**AVIS RELATIF À LA PROTECTION
CONTRE LES EVENTUELS EFFETS NOCIFS ET NUISANCES
PROVOQUÉS PAR LES RAYONNEMENTS NON IONISANTS
GÉNÉRÉS PAR DES ANTENNES ÉMETTRICES STATIONNAIRES**

Commune : FLERON - Exploitant : PROXIMUS

Référence exploitant : 41ROS_01

Rapport n° 3739 / 2025

Figure 1 : Vue en plan des lieux de séjour et des points de contrôle

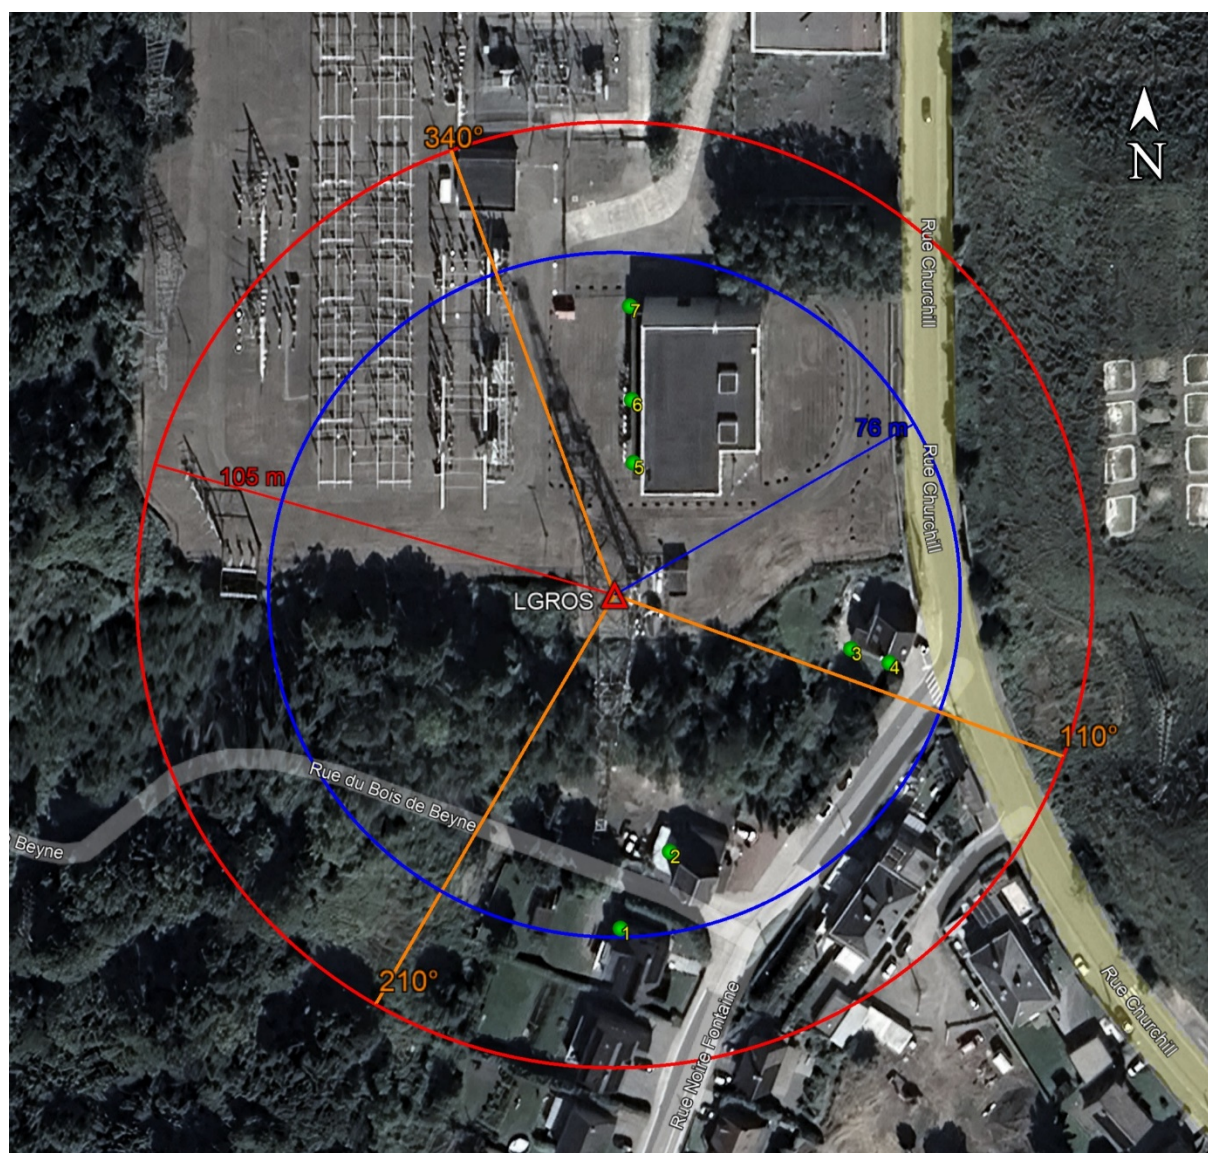
- le numéro du point de contrôle repris sur un des plans de la figure 1;
- le numéro du LS dans lequel se trouve le point de contrôle de la 1^{ère} colonne ;
- l'atténuation d'obstacle prise en compte pour le calcul de l'indice d'exposition dans le LS ;
- le résultat du calcul de l'indice d'exposition.

N° point de contrôle	LS	Atténuation (dB)	Indice d'exposition relatif à la limite par installation IE_i
7	LS5	3,0	0,028
4	LS3	3,0	0,022
3	LS3	3,0	0,018
6	LS5	3,0	0,018
1	LS1	3,0	0,016
5	LS5	3,0	0,013
2	LS2	3,0	0,008

En ce qui concerne les antennes de l'installation mentionnées dans le tableau 1, la distance maximale à laquelle la limite pourrait être atteinte, à l'extérieur, est égale à 104,8 m. S'il n'y a pas de LS à une distance inférieure, les antennes respectent forcément la limite d'immission.

Dans le cas des LS situés à l'intérieur des bâtiments, une atténuation d'obstacle est prise en compte et il en résulte que la distance maximale à laquelle la limite pourrait être atteinte se réduit à 75,3 m.

Figure 2 : Vue en plan des installations d'antennes dans un rayon de 300 mètres autour de l'installation faisant l'objet de la demande d'avis

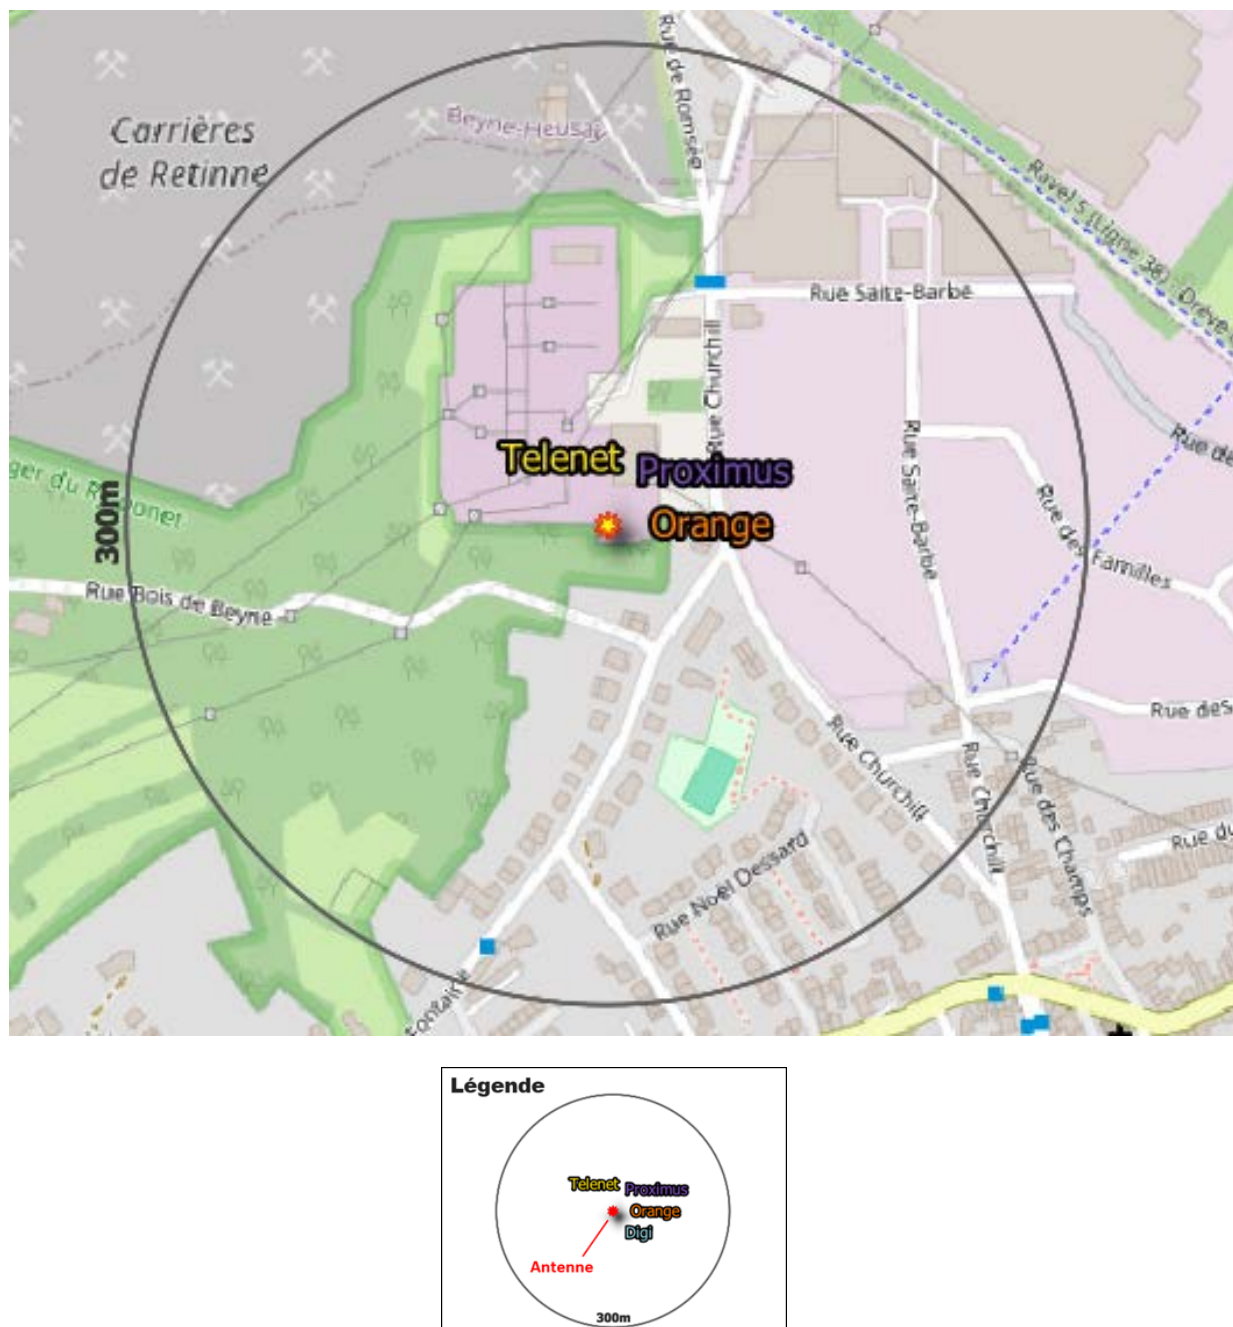
Le plan en projection verticale de la figure 2 indique la localisation des installations d'antennes émettrices stationnaires visées par le décret et situées dans un rayon de 300 mètres autour de l'installation référencée dans le paragraphe 2 et localisée au centre du cercle. Les données de localisation de ces antennes et les avis correspondant sont accessibles via le cadastre en ligne des antennes émettrices stationnaires⁸. Les installations prises en compte dans l'évaluation du respect de la limite cumulative sont les installations d'antennes émettrices déclarées en service par l'exploitant à la date du présent avis, à l'exception de l'installation référencée dans le paragraphe 2 et éventuellement d'autres installations ayant fait l'objet d'une demande d'avis à la même date et qui sont situées à l'intérieur de la zone de 300 mètres de rayon.

- il y a au plus 4 installations d'antennes émettrices stationnaires présentes dans la zone d'évaluation de 300 mètres de rayon représentée dans la figure 2, y inclus l'installation référencée dans le paragraphe 2 : la limite cumulative définie à l'article 4, §2 du décret est nécessairement respectée dans les lieux de séjour à l'intérieur de la zone d'évaluation de 300 mètres de rayon ;

- b) il y a exactement 5 installations d'antennes émettrices stationnaires présentes dans la zone d'évaluation de 300 mètres de rayon représentée dans la figure 2, y inclus l'installation référencée dans le paragraphe 2 et il existe, pour 3 ou 4 de ces installations, un avis attestant le respect de la limite abrogée de 3 V/m : la limite cumulative définie à l'article 4, §2 du décret est nécessairement respectée dans les lieux de séjour à l'intérieur de la zone d'évaluation de 300 mètres de rayon ;

- c) dans tous les autres cas, il a été vérifié que la limite cumulative définie à l'article 4, §2 du décret n'est pas dépassée dans les lieux de séjour sur base du nombre d'installations localisées dans la zone d'évaluation de 300 mètres de rayon représentée dans la figure 2, de leur localisation ainsi que des données inscrites dans la figure 1 et au paragraphe 4 du présent avis et dans les avis attestant le respect de la limite par installation ou de la limite abrogée de 3 V/m relatifs aux autres installations reprises dans la figure 2.

Compte tenu des considérations ci-dessus, il apparaît que l'intensité du rayonnement électromagnétique généré, dans les lieux de séjour situés dans un rayon de 300 mètres autour de l'installation référencée dans le paragraphe 2, par l'ensemble des antennes émettrices stationnaires de l'ensemble des exploitants du même site d'antennes émettrices stationnaires respecte la limite fixée à l'article 4, § 2 du décret.
